Excm. Ajuntament de Sagunt

D. ALBERTO J. ARNAU ESTELLER, SECRETARIO GENERAL DEL EXCMO. AYUNTAMIENTO DE SAGUNTO (VALENCIA).

2 APROBACIÓN DEFINITIVA PAI Y ADJUDICACIÓN CONDICIÓN AGENTE URBANIZADOS SUNP-5 DEL PGOU. EXPTE. 37/07-PL

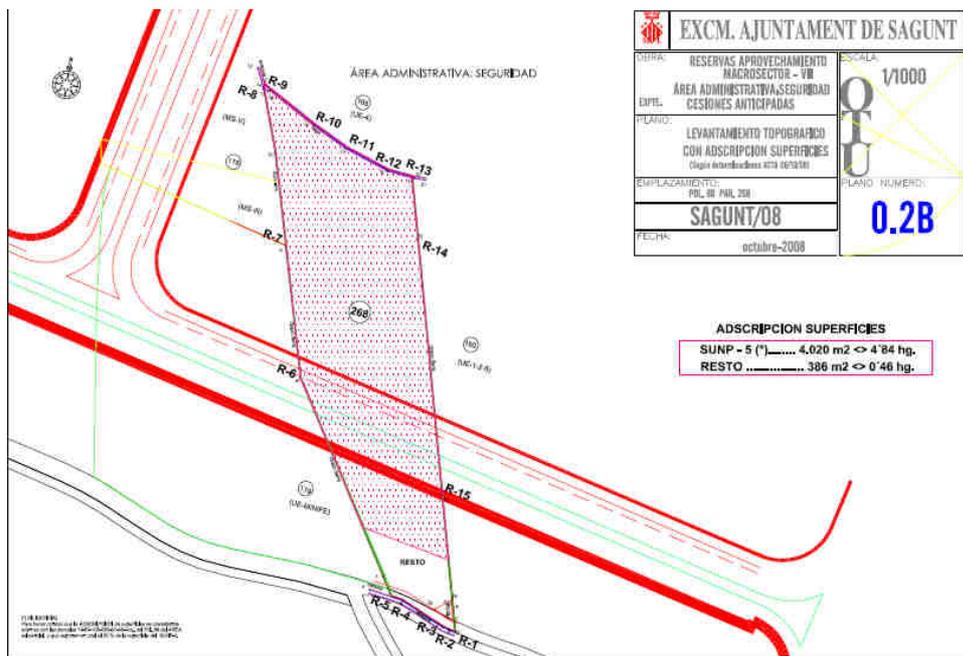
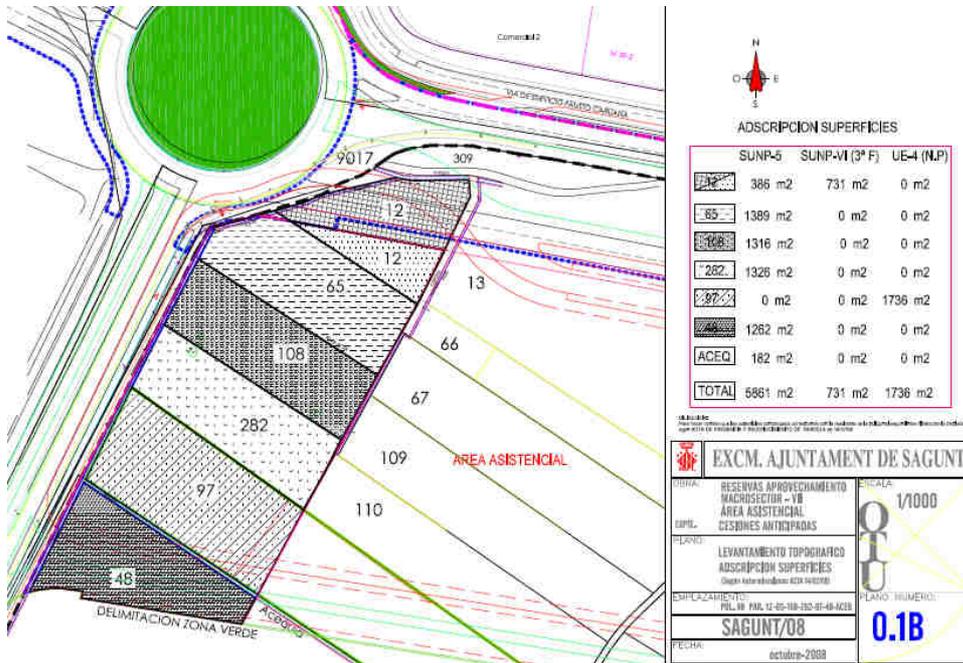
Respecto a la cuestión de la localización del área de reparto en el Macrosector VII, es preciso indicar que los terrenos adscritos serán los siguientes:

A los efectos de que la propuesta de Plan Parcial recoja la identificación correcta del área de reparto, y del grado de vinculación de las parcelas afectadas, se deberán tener en cuenta los siguientes esquemas:

Debiéndose tener en cuenta que la afección de esta última se subordina a los datos últimos que ofrezca la medición cierta del sector, al ser la parcela de cierre de la adscripción del 20% de la superficie del sector.

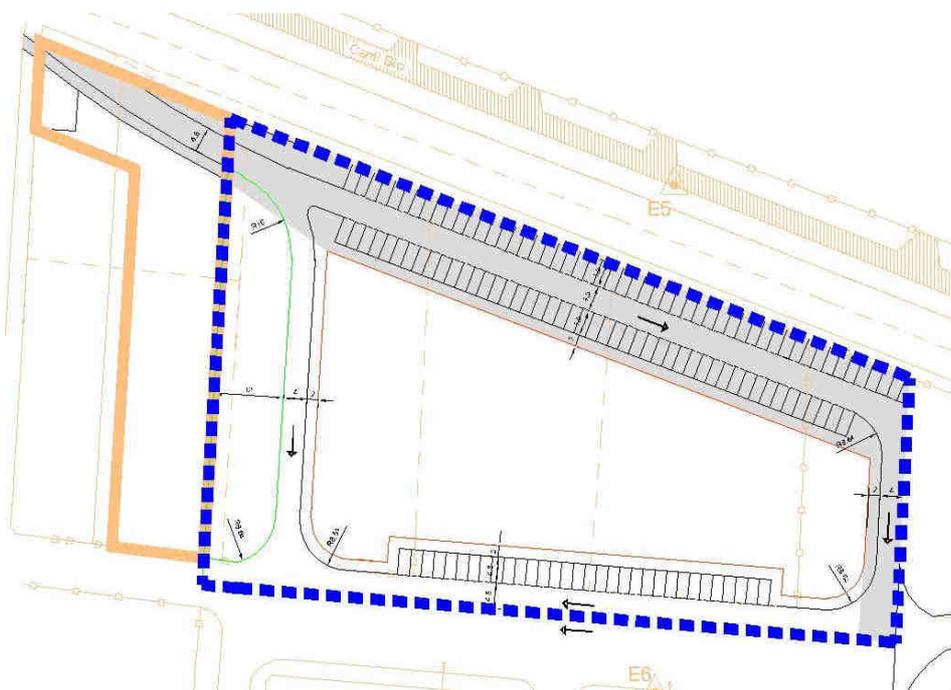
es preciso realizar matización respecto del primer aspecto, dado que el acceso desde el vial internúcleos y la reposición de salida de Carrefour deberá realizarse con las previsiones fijadas en el SGENS 2.2 y que, atendiendo a su ordenación consisten gráficamente en las siguientes sombreadas en gris:

En color azul delimitación del sector y en naranja superficie incluida en el área de reparto del SGES 2.2.

No obstante, deberá atender también a la previsión de Duplicación del Vial Internúcleos en lo que pueda interferir con dicha solución.

Las obras a realizar consistirán en:

- Realización de pavimentación de calzada y aparcamiento Norte con solución definitiva.
- Realización de aparcamiento Sur y aceras junto a parcela edificable de modo provisional como acera continua (ancho 6,5 m según SGES 2.2.) con tratamiento de tierras morterencas.
- Instalación de alumbrado público en posición definitiva.
- Colector de pluviales e instalación de imbornales en ambas calzadas con solución definitiva.
- Señalización vertical y horizontal.

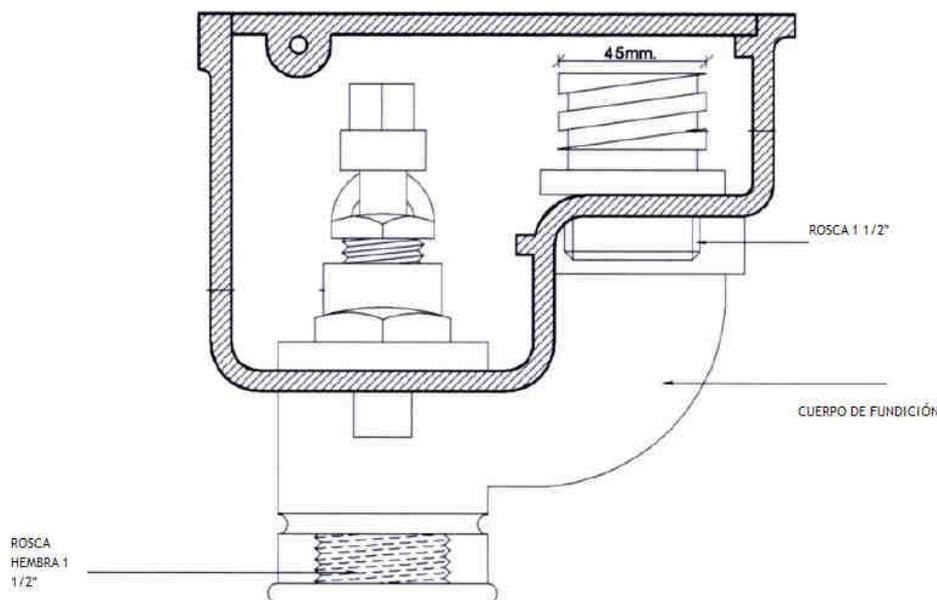
Hemos modificado el modelo propuesto en informes anteriores. Las bocas de enlace rápido resultan a veces inestables y se suelta la rosca, además se obturan con facilidad.

Las bocas de riego deberán especificar en la tapa “Boca de Riego / Parques y Jardines” (a ser posible).

Las bocas de riego estarán separadas entre ellas a no más de 50 m. de distancia. La mencionada distancia no será computable, en zonas con dificultades u obstáculos, escaleras y en cruces de calzada por donde circulen vehículos.

La alimentación hidráulica se efectuará de la red primaria para cada una de ellas con una tubería de 50 mm. de diámetro.

Si se efectúa una ramificación de la red primaria para varias bocas de riego, esta será de igual diámetro que la red primaria, y se segmentará con una válvula de esfera fija de juntas de racor plano, de igual diámetro que la tubería ubicada dentro del arqueta de obra con tapa de fundición.

2.5. Cabezal de riego.

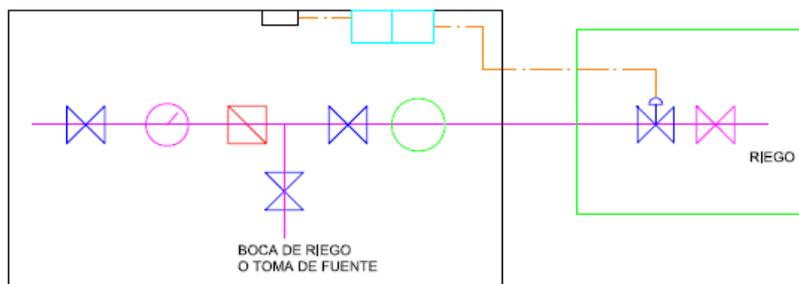
— En la automatización del riego se evitará el empleo de consolas programables, diseñando este de manera que se gobierne desde un programador central para cada acometida. Estamos instalando el modelo ESP-LX de Rainbird con modem incorporado para su gestión vía sms mediante el sistema de control remoto de que dispone el Ayuntamiento de Sagunto.

— Este programador requiere la instalación de una toma de corriente que esté en uso las 24 h. La experiencia actual aconseja la instalación en un armario metálico o de resina adosado normalmente a un centro de transformación (de donde es sencillo tomar el citado punto de luz), o si fuera posible, dentro de él.

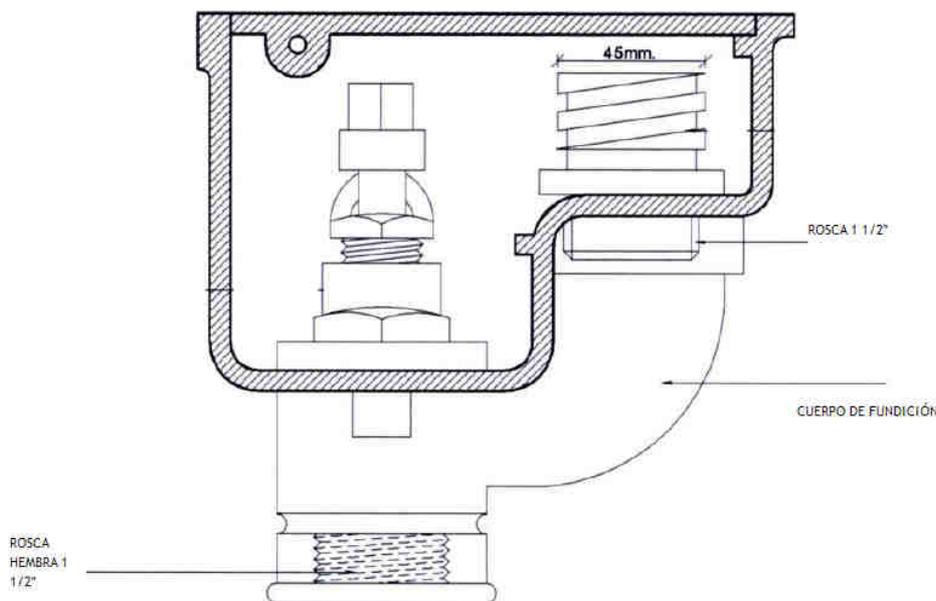
Hemos modificado el modelo propuesto en informes anteriores. Las bocas de enlace rápido resultan a veces inestables y se suelta la rosca, además se obturan con facilidad.

Las bocas de riego deberán especificar en la tapa “Boca de Riego / Parques y Jardines” (a ser posible).

Las bocas de riego estarán separadas entre ellas a no más de 50 m. de distancia. La mencionada distancia no será computable, en zonas con dificultades u obstáculos, escaleras y en cruces de calzada por donde circulen vehículos.

La alimentación hidráulica se efectuará de la red primaria para cada una de ellas con una tubería de 50 mm. de diámetro.

Si se efectúa una ramificación de la red primaria para varias bocas de riego, esta será de igual diámetro que la red primaria, y se segmentará con una válvula de esfera fija de juntas de racor plano, de igual diámetro que la tubería ubicada dentro del arqueta de obra con tapa de fundición.

2.8. Cabezal de riego.

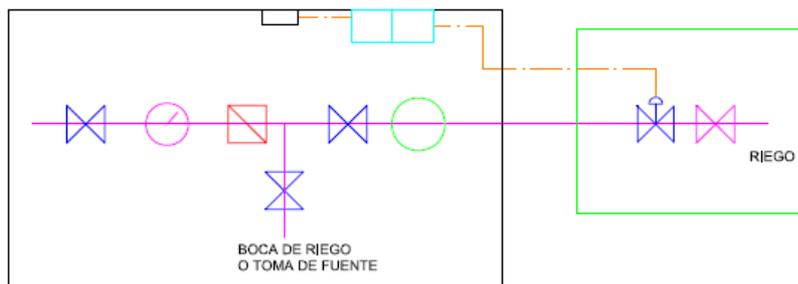
— En la automatización del riego se evitará el empleo de consolas programables, diseñando este de manera que se gobierne desde un programador central para cada acometida. Estamos instalando el modelo ESP-LX de Rainbird con modem incorporado para su gestión vía sms mediante el sistema de control remoto de que dispone el Ayuntamiento de Sagunto.

— Este programador requiere la instalación de una toma de corriente que esté en uso las 24 h. La experiencia actual aconseja la instalación en un armario metálico o de resina adosado normalmente a un centro de transformación (de donde es sencillo tomar el citado punto de luz), o si fuera posible, dentro de él.
